改善箇所説明図

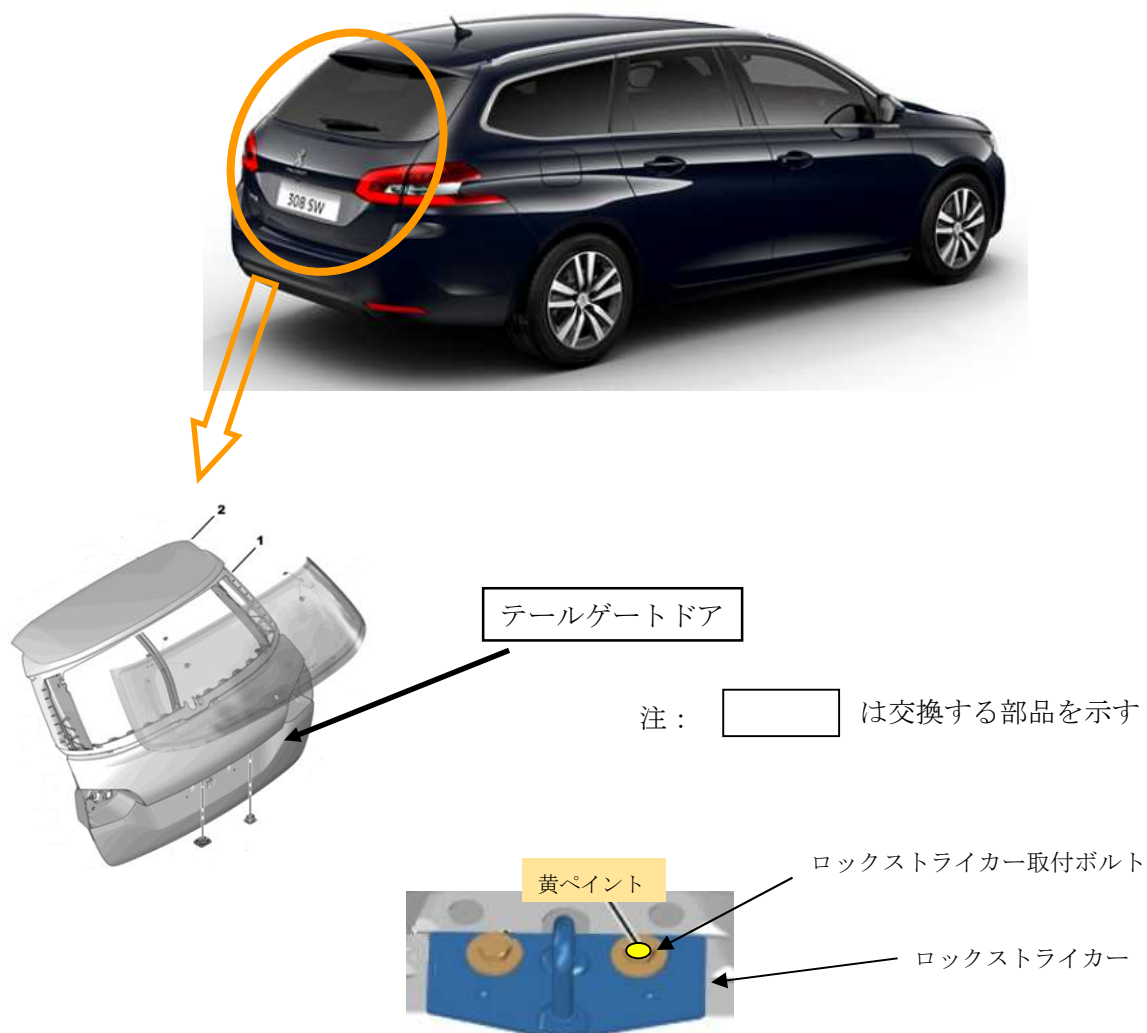
テールゲートドアにルーフスポイラーを取り付けるための接着剤が不適切なため、高温の環境下でルーフスポイラーが変形するものがある。そのため、そのままの状態ではテールゲートドアの開閉操作を行うと、ルーフスポイラーがルーフに接触し、テールゲートドアから剥がれて脱落するおそれがある。

全車両、テールゲートドアのシリアル番号を確認し、対象のものはテールゲートドアを良品に交換する。

テールゲートドアのロックストライカー取付ボルト（右側）に黄ペイントを塗る。
